INFORME DE HITO DE CONTROL
Nº 3036-2025-CG/GRJU-SCC

**EJECUCIÓN DE LA OBRA: “MEJORAMIENTO DEL
SERVICIO EDUCATIVO DEL NIVEL SECUNDARIA DE LA I.E.
POLITÉCNICO TÚPAC AMARU, DISTRITO DE CHILCA -
PROVINCIA DE HUANCAYO - DEPARTAMENTO DE JUNÍN”**

**HITO DE CONTROL Nº 2 - CULMINACIÓN Y RECEPCIÓN DE LA
CONTINGENCIA, AVANCE FÍSICO DE LA OBRA AL MES DE ENERO
DE 2025 Y REVISIÓN DE LA VALORIZACIÓN DEL MES DE
DICIEMBRE DE 2024**

Imagen n.º 2
Detalle de terreno ocupado y terreno con libre disponibilidad

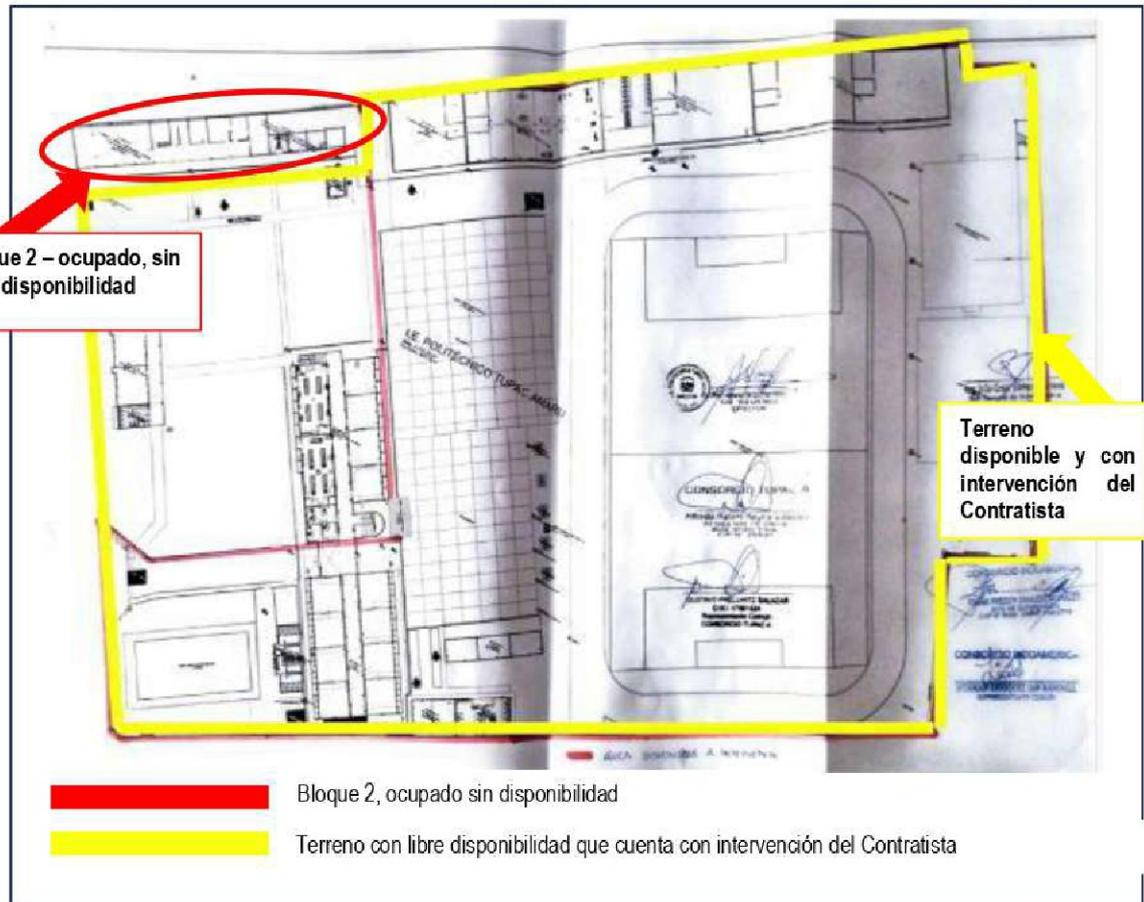
En relación con lo anterior, es importante señalar que, durante las visitas de inspección física realizadas por la Comisión de control los días 31 de enero, 3 y 4 de febrero de 2025, se constató que el Contratista dispondrían un área mayor disponibilidad del terreno en comparación con lo indicado inicialmente otorgada según el plano adjunto al Acta de Entrega de Terreno Parcial. Inicialmente, la disponibilidad del terreno era la que figuraba en dicho plano, pero durante la visita de inspección se observó que áreas adicionales de disponibilidad. Y que solo quedaba pendiente la liberación del área correspondiente a las oficinas administrativas, las cuales a la fecha de realizada la visita estaban siendo utilizadas por el personal administrativo del colegio, como se puede observar en la siguiente imagen:

Imagen n.º 4
Perfil de ubicación de platea de cimentación – Calicata 06

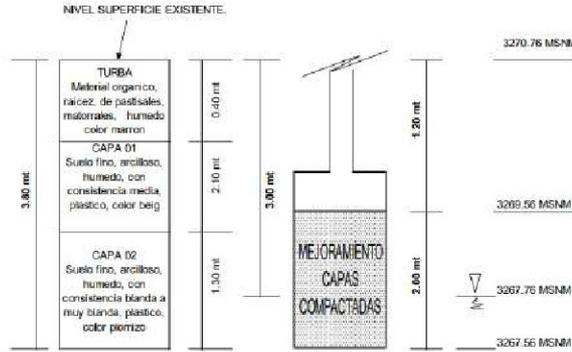
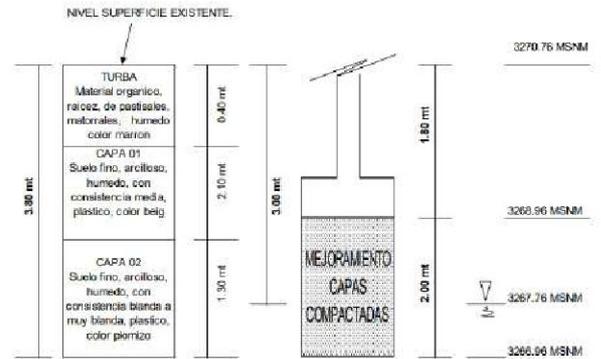
Perfil de ubicación de nivel de cimentación para Df=1.80m,(perfil de ubicación de zapatas cuadradas), respectivamente, en las calicatas 06, 07, 08 y 10, de acuerdo a las siguientes imágenes:

LA CIMENTACION CORRESPONDE A UNA PLATEA DE CIMENTACION, CON DI = 1.20 MT Y CON ALTURA DE MEJORAMIENTO 2.00 MT

Imagen n.º 6
Perfil de ubicación de platea de cimentación – Calicata 07

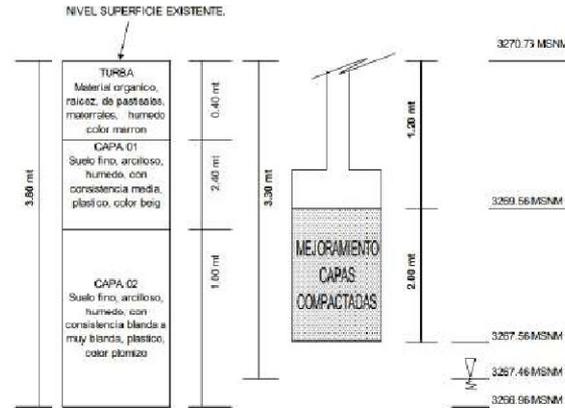
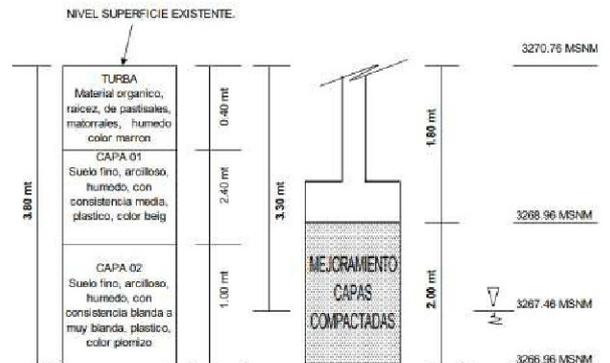
LA CIMENTACION CORRESPONDE A UNA PLATEA DE CIMENTACION, CON DI = 1.20 MT Y CON ALTURA DE MEJORAMIENTO 2.00 MT

Imagen n.º 21
Detalle de Cerco Perimétrico

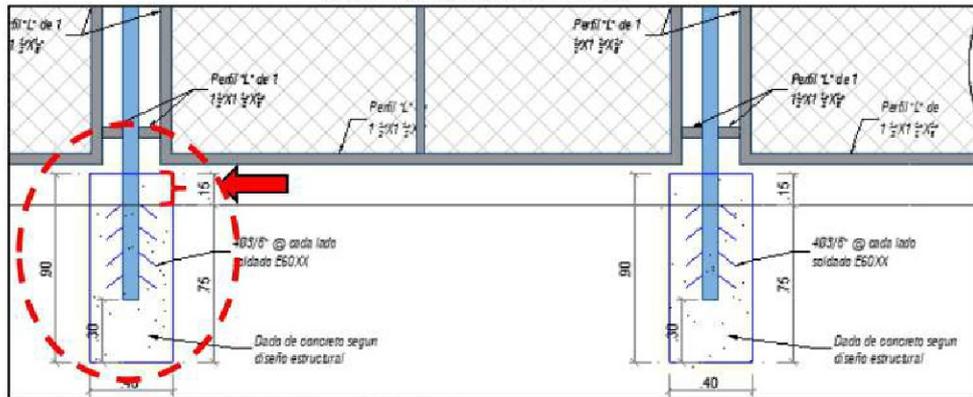
Fuente: Planos E-CP-01 y E-CP-03 del expediente técnico.

Imagen n.º 28
Detalle de dado de concreto de módulo prefabricado

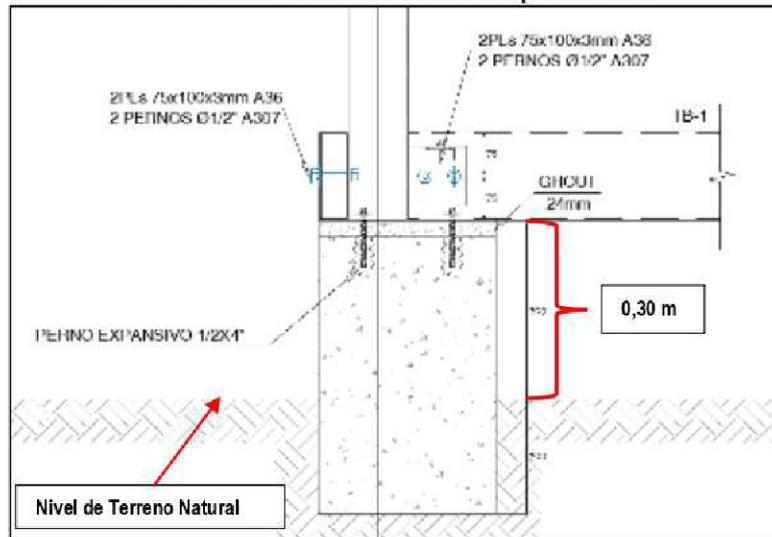
De la revisión del plano E-DP-01 del expediente técnico, se verifica, que los dados de concreto que sirven de apoyo a las columnas metálicas, sobresalen del nivel de terreno natural en 0,30 m, tal como se muestra a continuación:

Imagen n.º 59
Estructura del Tanque Elevado

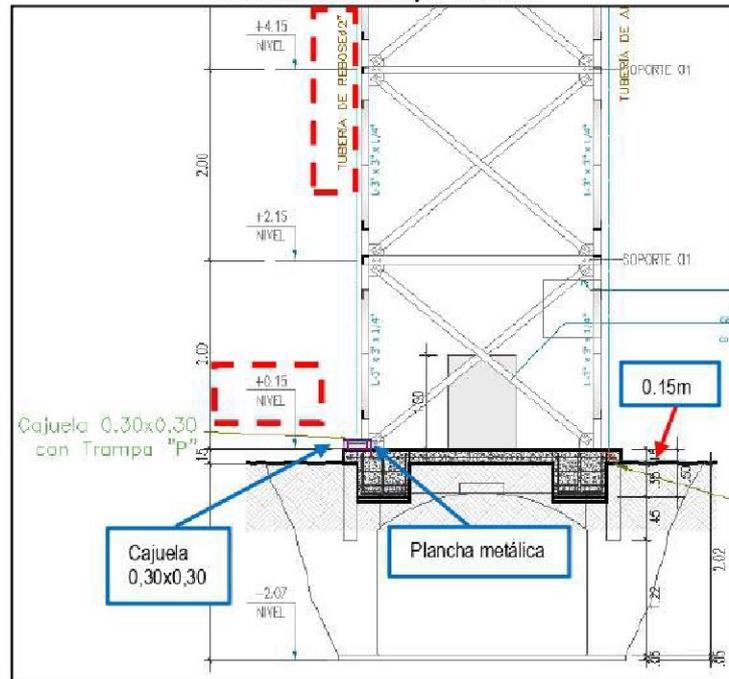
Fuente: Plano IS-MTEC-01 del expediente técnico.

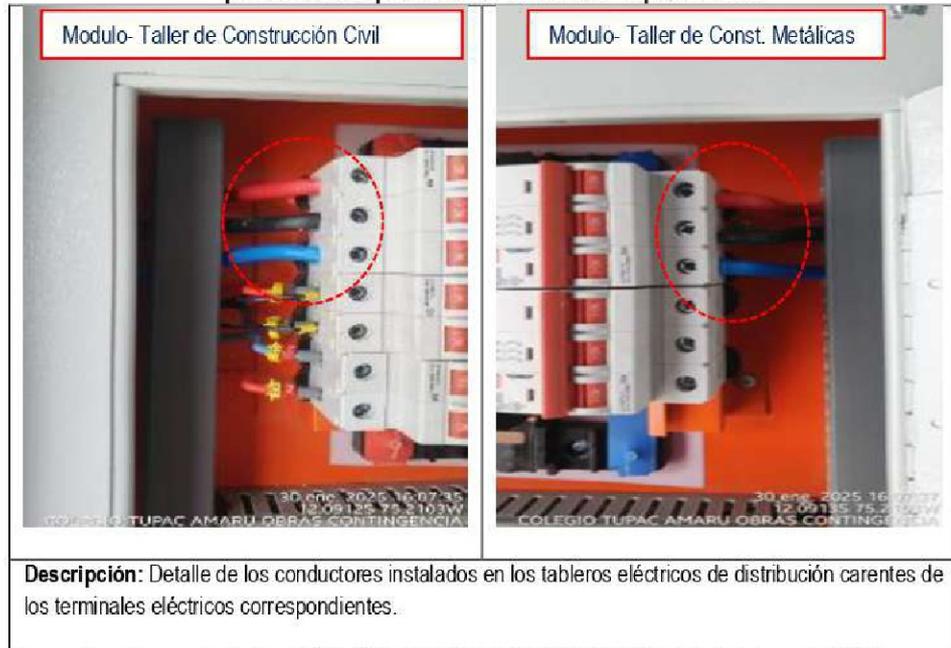
a) Falta instalar Terminales eléctricos a los conductores instalados en el tablero eléctrico de baja tensión.

Durante la visita de inspección física se evidenció que los conductores instalados en el tablero eléctrico de distribución en los módulos prefabricados para los talleres de construcción civil y construcciones metálicas, ambos carecían de la instalación de terminales en los conductores instalados en los tableros eléctricos adosados, como se muestra a continuación en las imágenes fotográficas.

Fotografías n.º 21 y 22

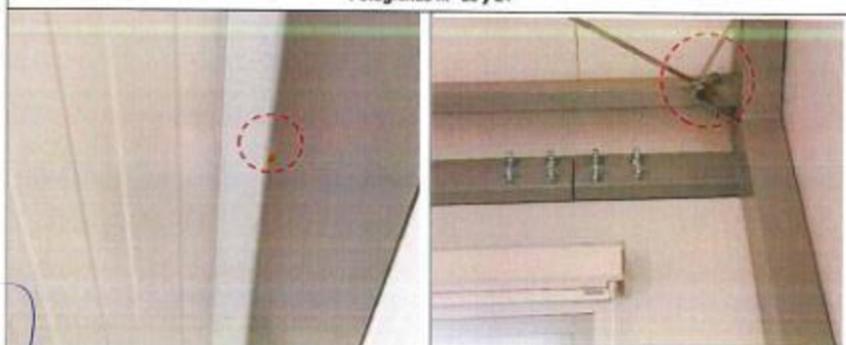
Descripción: Cerco perimétrico de lado este (parte de la biblioteca), se observa que la columna metálica no está aplomada.

Descripción: Cerco perimétrico de lado este, se observa que el espacio libre comprendido entre el terreno y el paño de malla galvanizada, está tapado con material suelto.

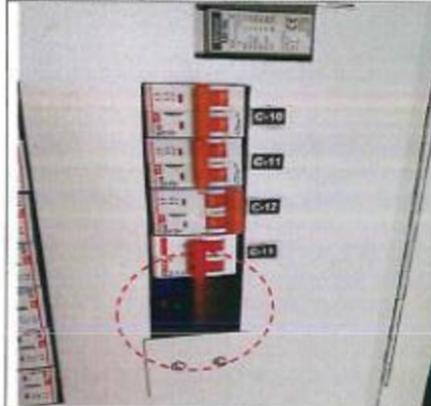
Descripción: El diagrama de circuitos eléctricos, se encuentra no actualizada correctamente.

Descripción: Falta tapa de protección en ubicación vacía de interruptor termomagnético.

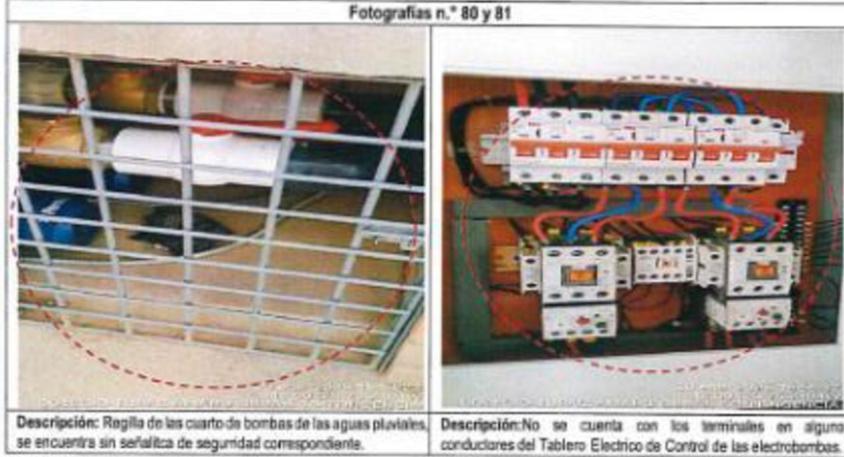
- Electrobombas y cisterna:
 - No se cuenta con la señalética de seguridad respectiva en la rejilla instalada.
 - Algunos conductores no cuentan con sus terminales correspondientes.
